Deliberazione della Giunta Regionale 19 febbraio 2024, n. 14-8192

### ***Torrente Lemina da Pinerolo alla confluenza nel torrente Chisola***

***Relazione di sintesi delle Osservazioni ricevute e  
delle Controdeduzioni***

Figura 2: stralcio cartografico area oggetto di osservazione: linee nere fasce fluviali vigenti; linee rosse fasce fluviali in variante

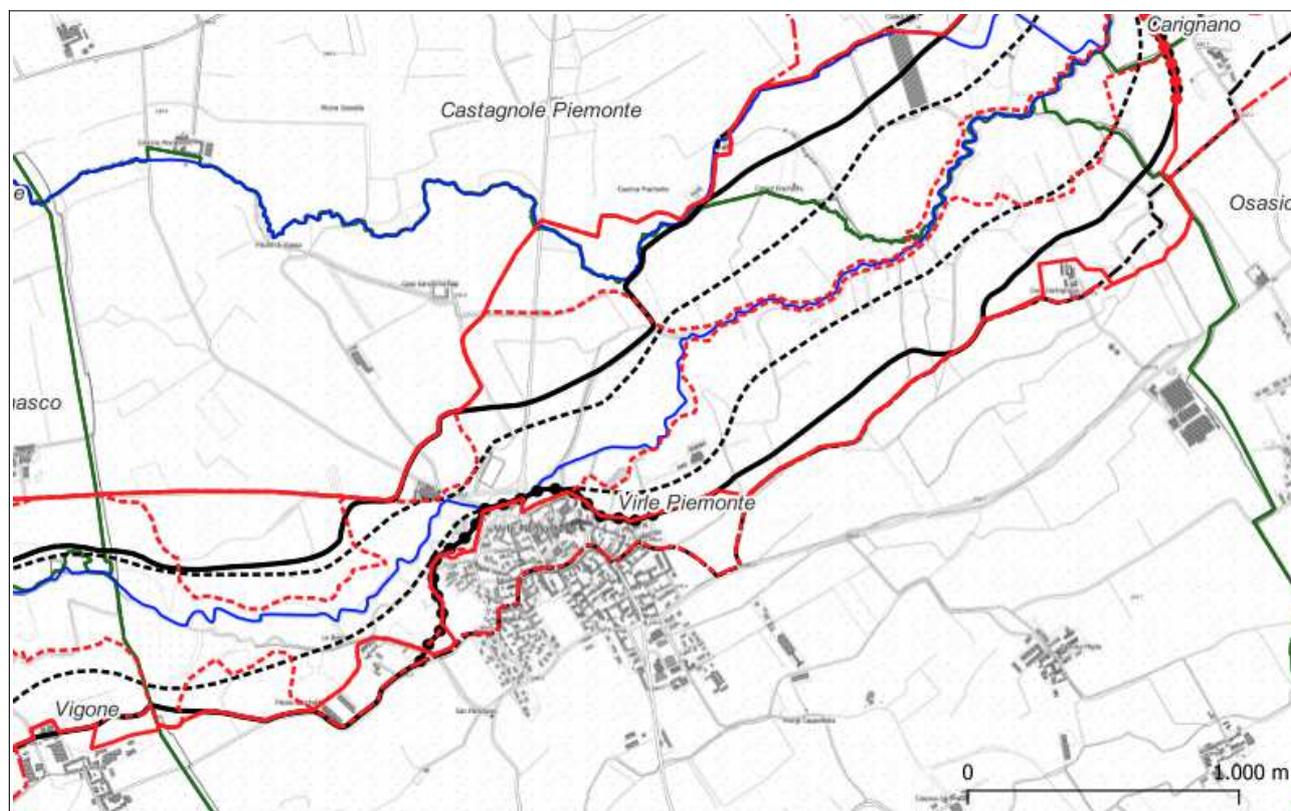
Il Comune di Virle Piemonte, con nota ns. prot. n.44302 del 18/10/2023, evidenzia la ricaduta positiva per il comune, del progetto di aggiornamento del torrente Lemina adottato (cfr. *Figura 2*).

L'osservazione non contiene alcuna proposta di modifica ma evidenzia la ricaduta positiva, in termini di idoneità all'utilizzazione urbanistica, del nuovo assetto di progetto del corso d'acqua.

Si ritiene che non vi siano elementi da sottoporre alla Conferenza in quanto l'osservazione presentata non contiene proposte di modifica alle fasce fluviali del torrente Lemina rispetto all'assetto definito nel Progetto di aggiornamento del corso d'acqua. Si precisa che le modifiche apportate dal Progetto di aggiornamento sono relative esclusivamente al reticolo principale.

*Figura 3: stralcio cartografico area oggetto di osservazione: linee nere fasce fluviali vigenti; linee rosse fasce fluviali in variante, pallino verde ambito di osservazione del sig. [REDACTED]*

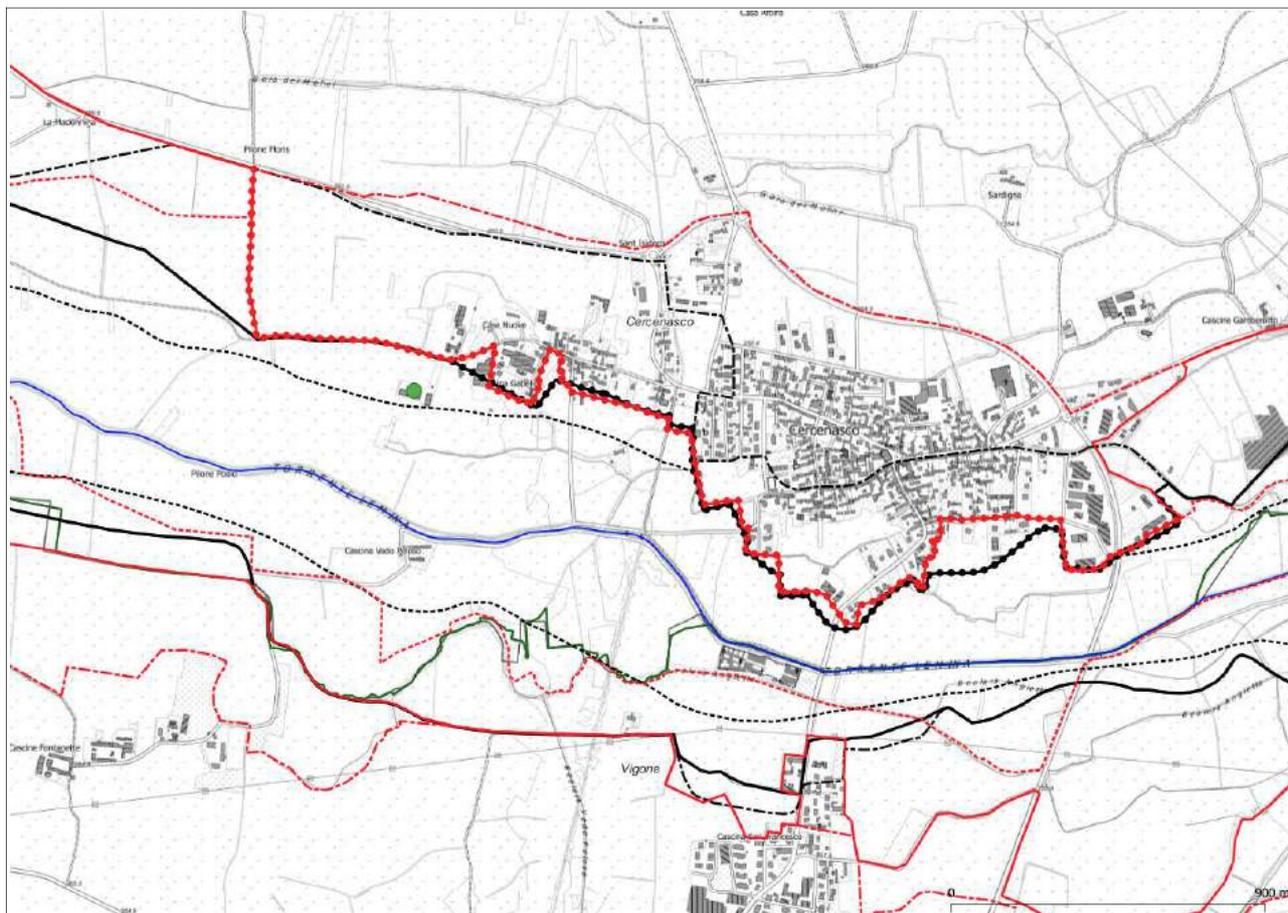
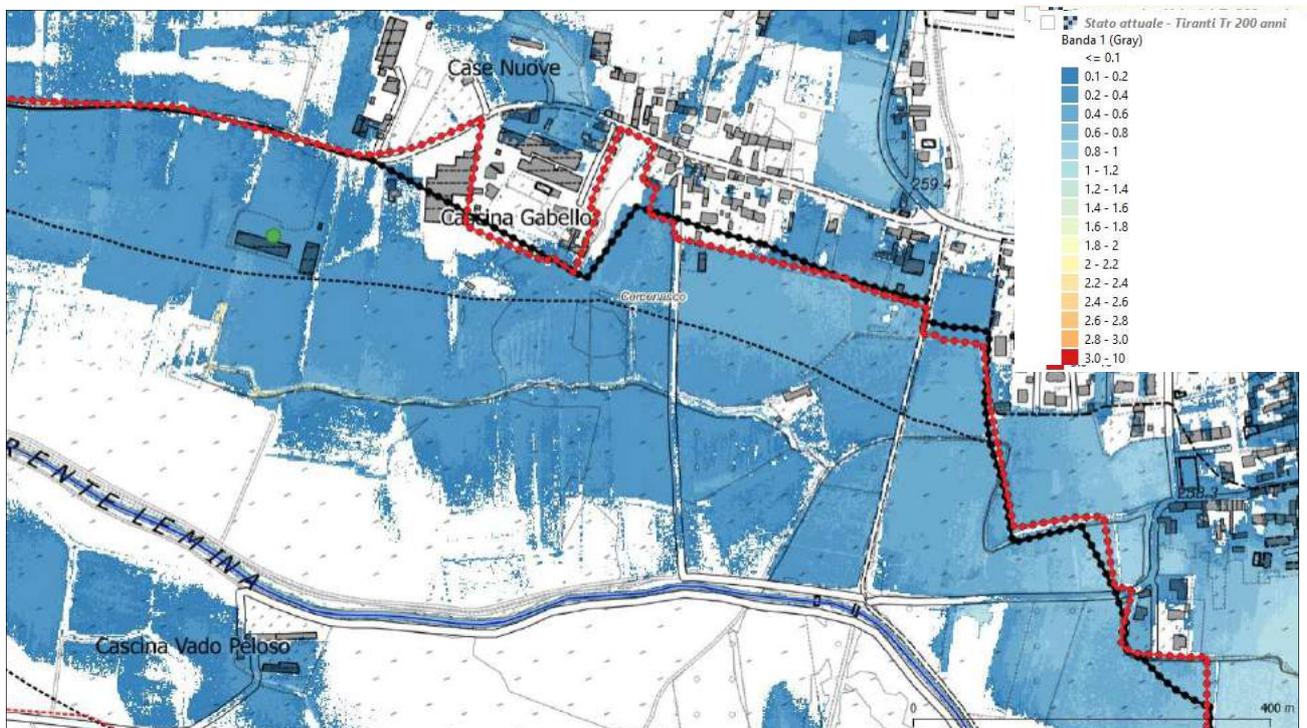
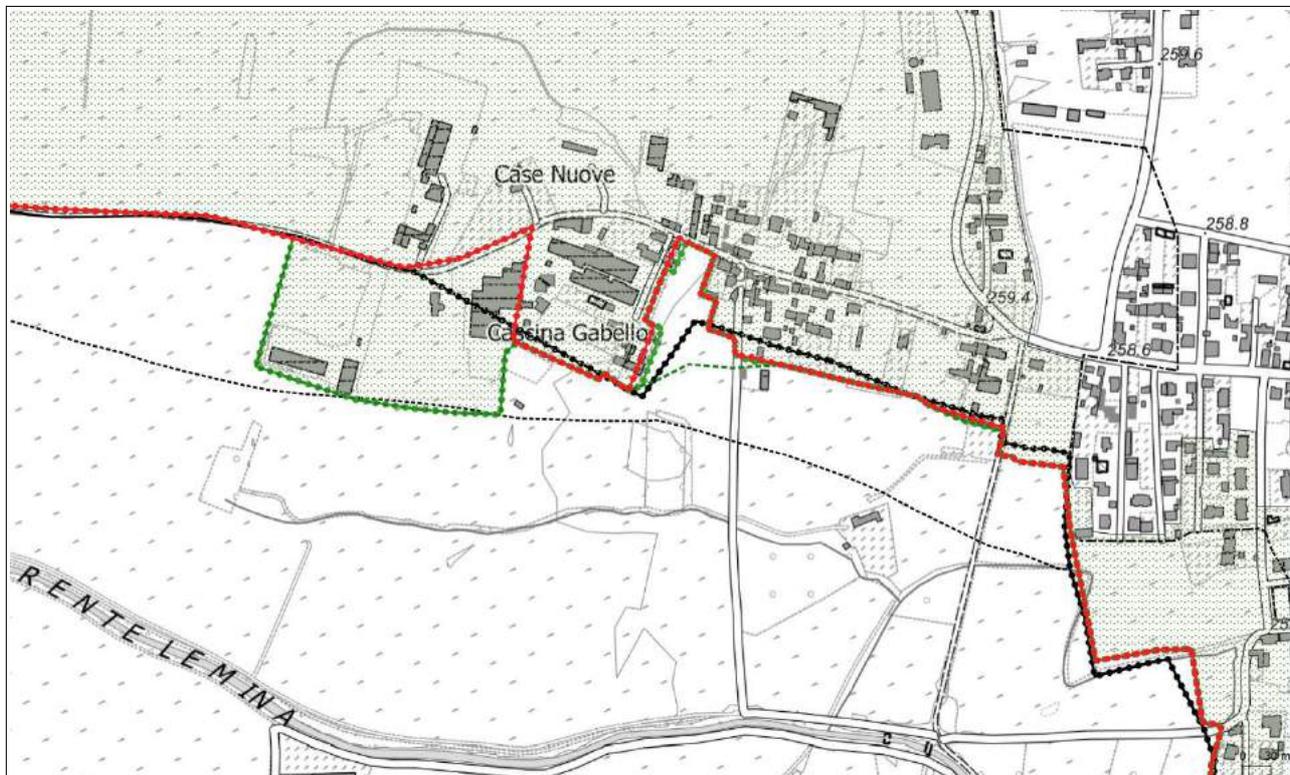
Il sig. [REDACTED] con nota ns. prot. n. 46299 del 30/10/2023, evidenzia la problematica emersa per la propria azienda agricola a seguito dell'adozione del progetto di aggiornamento del torrente Lemina; il nucleo agricolo di proprietà del privato, prima ubicato in fascia B, ora ricade in fascia A (cfr *Figura 3*).

Il sig. [REDACTED] evidenzia che, con il nuovo assetto del corso d'acqua, l'azienda ricade in fascia A e quindi risulta assoggettata a norme d'uso del suolo piuttosto restrittive. Allega pertanto una tavola contenente una proposta di nuovo limite B di progetto (nella legenda della tavola indicato come *nuovo limite fascia A-B*). Tale proposta non è supportata da elementi tecnici.

L'azienda del sig. [redacted] ricade in fascia A in quanto, nell'ambito dell'approfondimento idraulico condotto a supporto dell'aggiornamento, risulta essere interessata da tiranti con velocità della corrente generalmente superiori a 0,4 m/sec (criterio di delimitazione della fascia A) e interessata da livelli d'acqua superiori di circa 0,3 – 0,4 m rispetto al piano campagna in corrispondenza del passaggio della piena duecentennale (cfr Figura 5).

L'azienda agricola e parte dell'ambito edificato di Cascina Gabello ad essa prossimo, risultano quindi in una situazione locale di criticità idraulica per la quale si condivide possa essere prevista la realizzazione di una nuova linea arginale a tutela dell'esistente. L'ambito in esame è stato altresì interessato dall'evento di piena del novembre 2016.

Si propone alla Conferenza di *accogliere* l'osservazione presentata dal sig. Daniele Giughera ridefinendo localmente la delimitazione della fascia A, B, B di progetto e delle aree inondabili a tergo come rappresentato nella successiva *Figura 6*.

Si precisa che il perfezionamento della fascia A è stato esteso anche agli ambiti prossimi all'area oggetto di osservazione, aventi una velocità della corrente minore di 0,4 m/sec.

Figura 7: stralcio cartografico area oggetto di osservazione: linee nere fasce fluviali vigenti; linee rosse fasce fluviali in variante, pallino verde ambito di osservazione del Coordinamento delle Associazioni pinerolesi

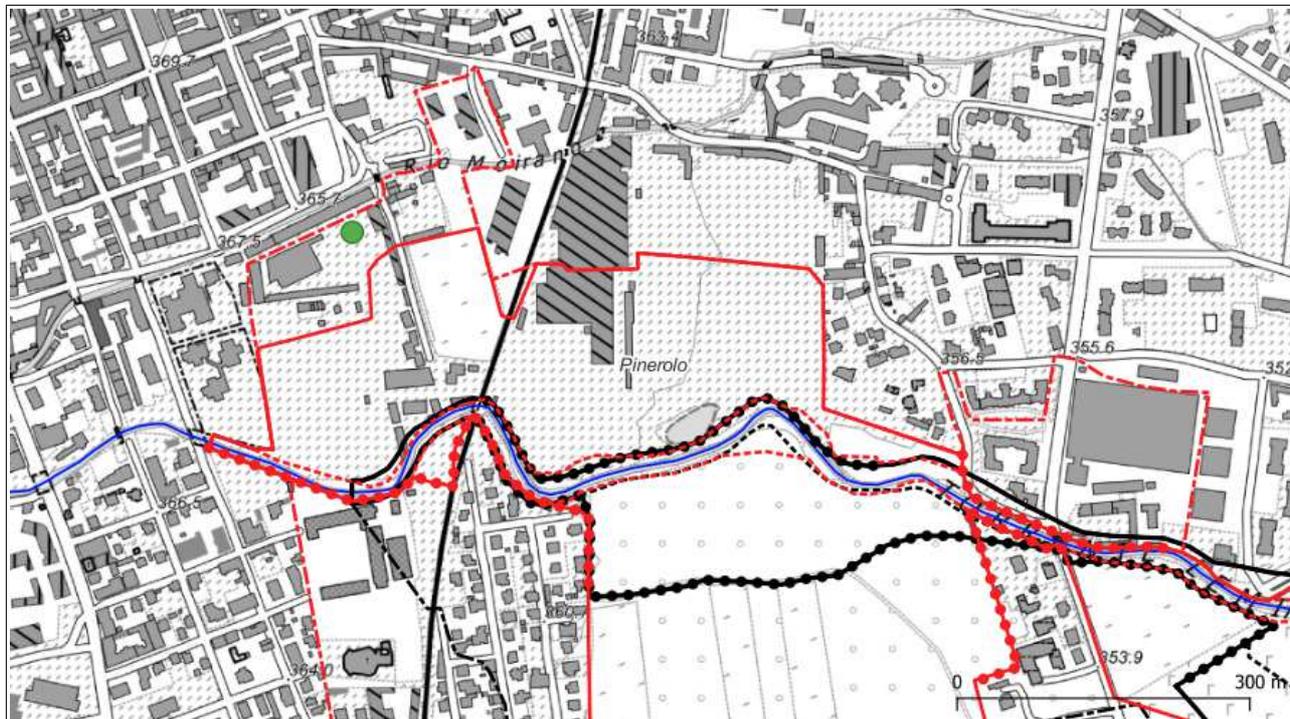
Il Coordinamento delle Associazioni pinerolesi con nota ns. prot. n. 46334 del 30/10/2023, evidenzia le condizioni di pericolosità dell'area definita nel PRGC del comune di Pinerolo come RU5.1, su cui insiste un PEC di edilizia residenziale (accolto ma non ancora approvato) e richiede l'ampliamento verso nord della fascia B in sponda sinistra fino a farla ricongiungere con il canale Moirano (cfr Figura 7).

In particolare il Coordinamento delle Associazioni pinerolesi ritiene *auspicabile e necessario che la delimitazione della fascia B progettata nell'ambito individuato come RU5.1 e RU6.1 del P.R.G.C. sia ulteriormente estesa verso Nord fino a ricongiungersi con il Canale Moirano o, in subordine, estesa ulteriormente verso il canale Moirano in modo da creare, sull'area di cui si tratta, un più ampio bacino di laminazione in grado di fungere da ammortizzatore idraulico durante gli eventi alluvionali di particolare intensità e durata.*

L'osservazione avanzata dal Coordinamento delle Associazioni pinerolesi non individua cartograficamente una proposta di tracciato alternativo, ma richiede la valutazione dell'ampliamento della fascia B verso il rio Moirano al fine di ricomprendere eventuali condizioni di pericolosità legate al canale medesimo.

Si precisa che il Progetto di aggiornamento del torrente Lemina ha lo scopo di aggiornare la delimitazione delle fasce fluviali del PAI e le perimetrazioni delle aree allagabili del PGRA del corso d'acqua principale. La perimetrazione di aree di esondazione legate al reticolo secondario (canale Molino) deve essere condotta, analizzata e valutata alla scala locale, nell'ambito dell'adeguamento dello strumento urbanistico al PAI.

Si propone alla Conferenza di non accogliere l'osservazione presentata per le motivazioni sopra esposte.

*Figura 8: stralcio cartografico dell'area oggetto di osservazione: linee nere fasce vigenti, linee rosse fasce in variante; pallini verdi in corrispondenza dei limiti B di progetto dei quali il Comune di Buriasco richiede soluzioni alternative*

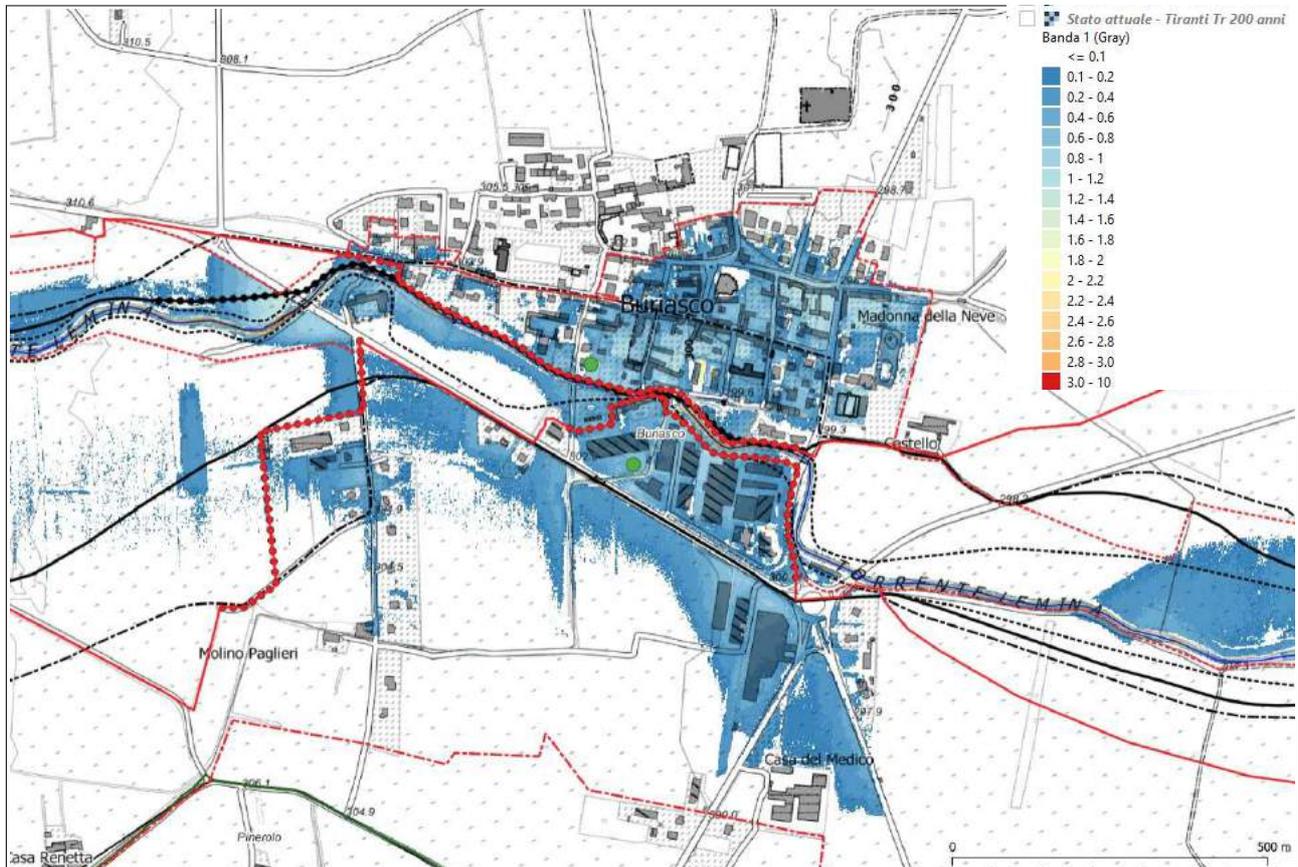
Il Comune di Buriasco con nota ns. prot. n. 48113 del 09/11/2023, richiede, in alternativa al tracciato del limite B di progetto individuato dal progetto di aggiornamento, la valutazione di possibili alternative quali la realizzazione di un by-pass o di un'area di laminazione a monte (cfr *Figura 8*).

Il Comune di Buriasco richiede la valutazione di soluzioni alternative alla realizzazione di argini in corrispondenza del limite B di progetto individuato dal progetto di aggiornamento, quali ad esempio la realizzazione di un by-pass o di vasche di laminazione a monte, in quanto ritiene di difficile attuazione la realizzazione di tali opere in corrispondenza del centro abitato.

Il Comune richiede inoltre chiarimenti in merito alle norme di salvaguardia vigenti nelle more dell'approvazione del nuovo assetto del torrente Lemina e sui tempi di adeguamento dello strumento urbanistico.

Il limite B di progetto è indicativo della necessità di assicurare alle aree in fascia C ad esso esterne, un livello di sicurezza adeguato fino a quando l'opera non venga realizzata e collaudata in

quanto, sino alla realizzazione dell'opera di controllo, tali territori sono esposti ad un rischio di esondazione più intenso rispetto a quello previsto per la fascia C vera e propria.

Tale limite, rappresenta pertanto la necessità di realizzare un'opera di contenimento dei livelli associati alla portata di riferimento a protezione di un ambito territoriale edificato; l'attuazione e la materializzazione di tale opera, individuata a scala di bacino, avverrà alla scala locale, a seguito di successive e specifiche fasi progettuali nell'ambito delle quali verrà definita la tipologia di opera più adeguata in relazione alle caratteristiche idrauliche e geomorfologiche e all'inserimento della stessa nel paesaggio circostante.

Si propone alla Conferenza di non accogliere l'osservazione per le motivazioni sopra riportate.

Si rimanda la valutazione circa la possibilità di operare un perfezionamento del tracciato del nuovo argine alle successive fasi attuative dell'opera anche in ottemperanza, laddove la progettazione alla scala locale ne faccia emergere la necessità, a quanto previsto dal Regolamento attuativo dell'art. 28 delle Norme di attuazione del PAI, allegato alla Deliberazione del Comitato Istituzionale dell'Autorità di Bacino del fiume Po, n. 11/2006 del 5 aprile 2006.

Figura 9: stralcio cartografico area oggetto di osservazione: linee nere fasce fluviali vigenti; linee rosse fasce fluviali in variante, pallino verde ambito di osservazione di alcuni soggetti privati e aventi titolo dell'area ex Turc

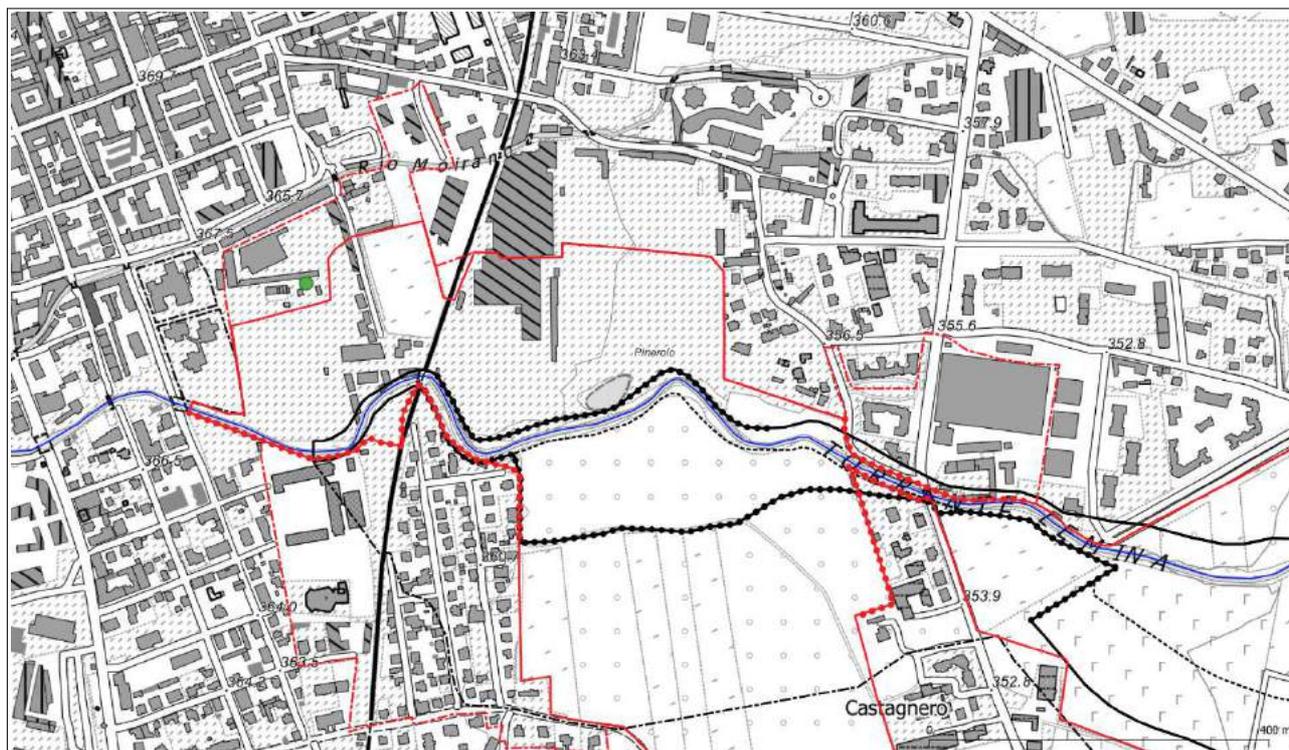
Alcuni soggetti privati in qualità di proprietari e aventi titolo, con nota ns. prot. n. 48116 del 09/11/2023, con riferimento al PEC RU 5.1, avanzano alcune richieste di chiarimento e chiedono di *verificare la possibilità di realizzare opere di parziale contenimento in sponda sinistra del torrente Lemina al fine di limitare l'estensione della fascia B con un approfondimento della modellazione* (cfr Figura 9).

L'osservazione è relativa a tre aspetti:

1. diversa perimetrazione tra le fasce fluviali (PAI) e le aree allagabili (PGRA) proposte nel progetto di aggiornamento del torrente Lemina;
2. differenze tra i livelli di massima piena per una portata associata a un Tr200 anni tra le sezioni 105 e 104 motivate solo parzialmente dal salto (circa 1 m) a valle della sezione 105 per una presa irrigua;
3. relativamente al PEC RU 5.1 attualmente in itinere e interferito dalla delimitazione della fascia B proposta nel progetto di aggiornamento, si richiede *che venga verificata la possibilità di realizzare opere di parziale contenimento in sponda sinistra del torrente Lemina al fine di limitare l'estensione della fascia B con un approfondimento della modellazione* anche in

relazione alla presenza di edifici scolastici sia in sponda sinistra (scuola Giovanni XXIII e Anna Frank) che in sponda destra (scuola Murialdo) del torrente Lemina.

1. La diversa perimetrazione tra le fasce fluviali (in particolare della fascia B) e le aree allagabili (in particolare scenario P2 - M) è dovuta sostanzialmente ai diversi criteri di delimitazione delle stesse.

In particolare, la *fascia B* è stata tracciata secondo il criterio di delimitazione delle fasce fluviali previsto dal PAI e quindi, sulla base della modellazione idraulica, include sostanzialmente le aree interessate dagli allagamenti per portate con TR 200 anni integrate con le aree sede di potenziale riattivazione di forme fluviali e relitte non fossili, le aree di elevato pregio naturalistico e ambientale, di interesse storico, artistico e culturale strettamente collegate all'ambito fluviale e le aree destinate alla laminazione naturale delle piene.

L'*area allagabile P2 (scenario M)* è invece stata definita esclusivamente sulla base degli allagamenti ottenuti con la modellazione idraulica con TR 200 anni, tenendo conto degli effetti al suolo associati alla dinamica del torrente Lemina dell'evento alluvionale del 2016.

Per i suddetti motivi, l'area allagabile P2 risulta, in linea generale, meno estesa della fascia B. Per l'ambito territoriale in esame, un ulteriore elemento che è stato preso in considerazione per la delimitazione della fascia B è l'aspetto rappresentato al successivo punto 2 a cui si rimanda.

2. La significativa differenza tra i livelli idrometrici delle sezioni 105 (quota idro 365,74 m slm) e 104 (quota idro 360,99 m slm) è sostanzialmente imputabile al fatto che esse rappresentano le prime sezioni del modello in cui è stata imposta la condizione al contorno di monte e per le quali pertanto, l'attendibilità del risultato modellistico risulta essere minore. Infatti, il limite di monte di un modello numerico idrodinamico, in condizioni di corrente lenta, si dovrebbe estendere per un tratto sufficientemente lungo da evidenziare interamente le alterazioni provocate sui profili di rigurgito dall'inserimento degli interventi in progetto; purtroppo in questo caso la prima sezione rilevata coincide proprio con il punto di partenza del modello del torrente Lemina, in corrispondenza dell'attraversamento della linea ferroviaria Pinerolo – Torre Pellice.

Per quanto riguarda il tracciamento delle fasce fluviali, si è pertanto deciso in via cautelativa, alla luce del fatto che il tratto urbano di Pinerolo è prossimo alla prima sezione del modello in cui è imposta la condizione al contorno di monte, di ampliare la fascia B naturale in corrispondenza di aree agricole o comunque non insediate e di proteggere con dei limiti B di progetto gli insediamenti presenti anche se dalle simulazioni tali zone non risultano allagabili.

3. La delimitazione della fascia B non interferisce con gli edifici scolastici presenti in sponda sinistra. Per la mitigazione delle condizioni di pericolosità che interessano la scuola Murialdo ubicata in sponda destra, il progetto di aggiornamento ha individuato un limite B di progetto da attuarsi mediante la realizzazione di un'opera di contenimento dei livelli idrometrici associati alla piena di riferimento.
